Европейская экономическая комиссия

**Всемирный форум для согласования
правил в области транспортных средств**

Предложение по поправкам серии 03 к Правилам № 80 (прочность сидений и их креплений)

Представлено Рабочей группой по пассивной безопасности*

Рис. 1
Требования относительно размещения сидений, обращенных вбок

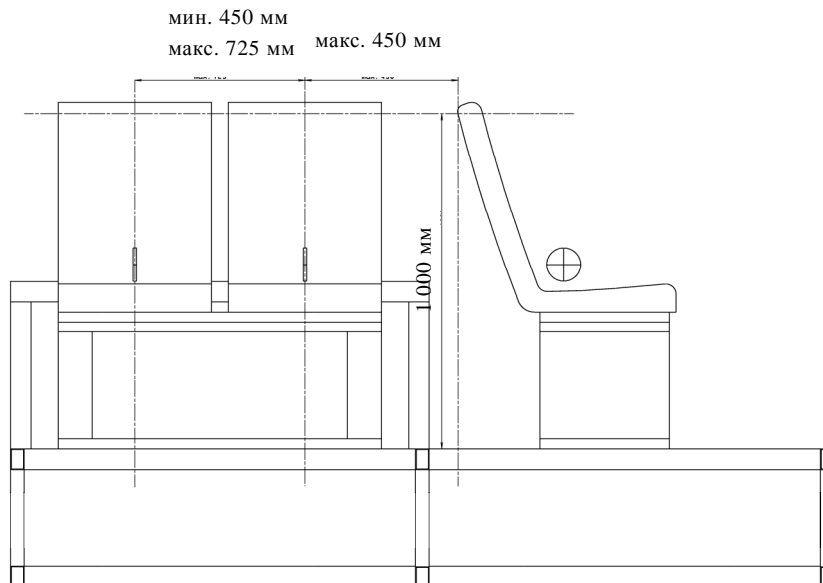
1. Расстояние между наиболее удаленным вперед сиденьем, обращенным вбок, и элементом транспортного средства, находящимся перед этим сиденьем, не должно превышать 450 мм. Все измерения производятся на высоте 1 000 мм над исходной плоскостью наиболее удаленного вперед сиденья, обращенного вбок (см. рис. 1).

Рис. 2

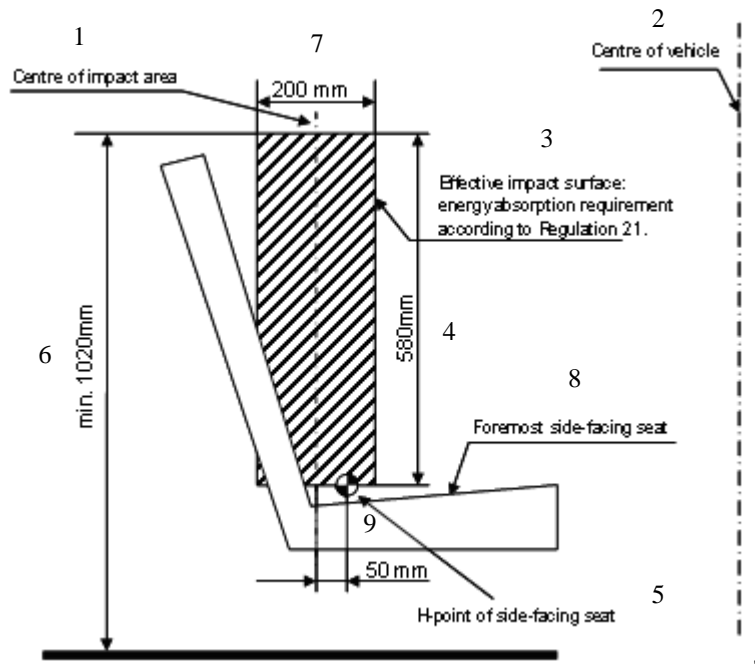
2. Элемент транспортного средства (например, перегородка, стенка или спинка сиденья, обращенного вперед), находящийся перед наиболее удаленным вперед сиденьем, обращенным вбок, должен соответствовать следующим требованиям для обеспечения безопасности пассажира, находящегося в наиболее удаленном вперед сиденье, обращенном вбок (см. рис. 2):

- 2.1 высота элемента транспортного средства по отношению к исходной плоскости наиболее удаленного вперед сиденья, обращенного вбок, должна составлять не менее 1 020 мм;

- 2.2 расчетная зона воздействия данного элемента транспортного средства должна определяться 200 мм по ширине и 580 мм по высоте. Эта зона должна располагаться таким образом, чтобы вертикальная центральная линия проходила на 50 мм ниже точки Н наиболее удаленного вперед сиденья, обращенного вбок; и

- 2.3 соответствующая плоскость данного элемента транспортного средства в конкретном месте, проецируемая на вертикальную плоскость, проходящую через точку Н, должна охватывать не менее 95% расчетной зоны воздействия. Данный элемент транспортного средства должен соответствовать требованиям об энергопоглощении, предусмотренным в добавлении 6.

- "1. Схема знаков официального утверждения для сиденья

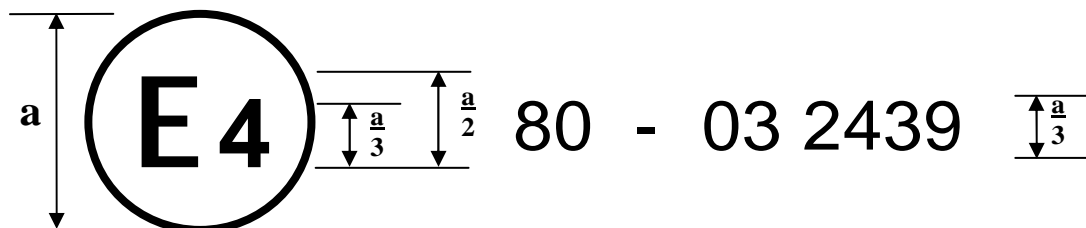
Приложение 3, пункты 1 и 2, изменить следующим образом:

Приведенный выше знак официального утверждения, проставленный на сиденье, указывает, что данный тип сиденья официально утвержден в Нидерландах (E4) в отношении прочности сидений – при проведении испытаний в соответствии с пунктом 2 приложения 4 – под номером официального утверждения 032439. Номер официального утверждения свидетельствует о том, что официальное утверждение было предоставлено в соответствии с требованиями Правил № 80 с поправками серии 03.

2. Схема знаков официального утверждения для типа транспортного средства

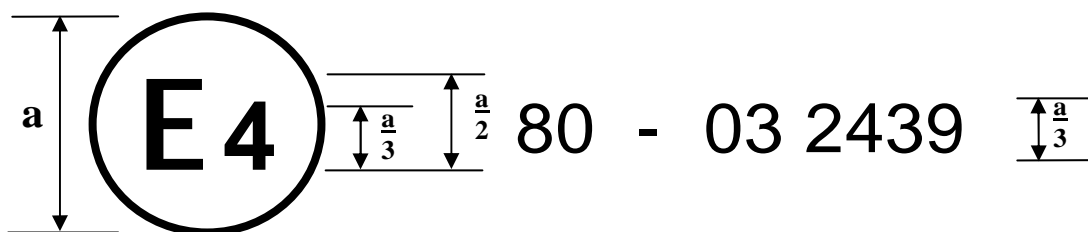
Приведенный выше знак официального утверждения, проставленный на транспортном средстве, указывает, что данный тип транспортного средства официально утвержден в Нидерландах (E4) под номером официального утверждения 032439 в отношении прочности креплений на транспортном средстве. Номер официального утверждения указывает, что официальное утверждение было предоставлено в соответствии с требованиями Правил № 80 с поправками серии 03".
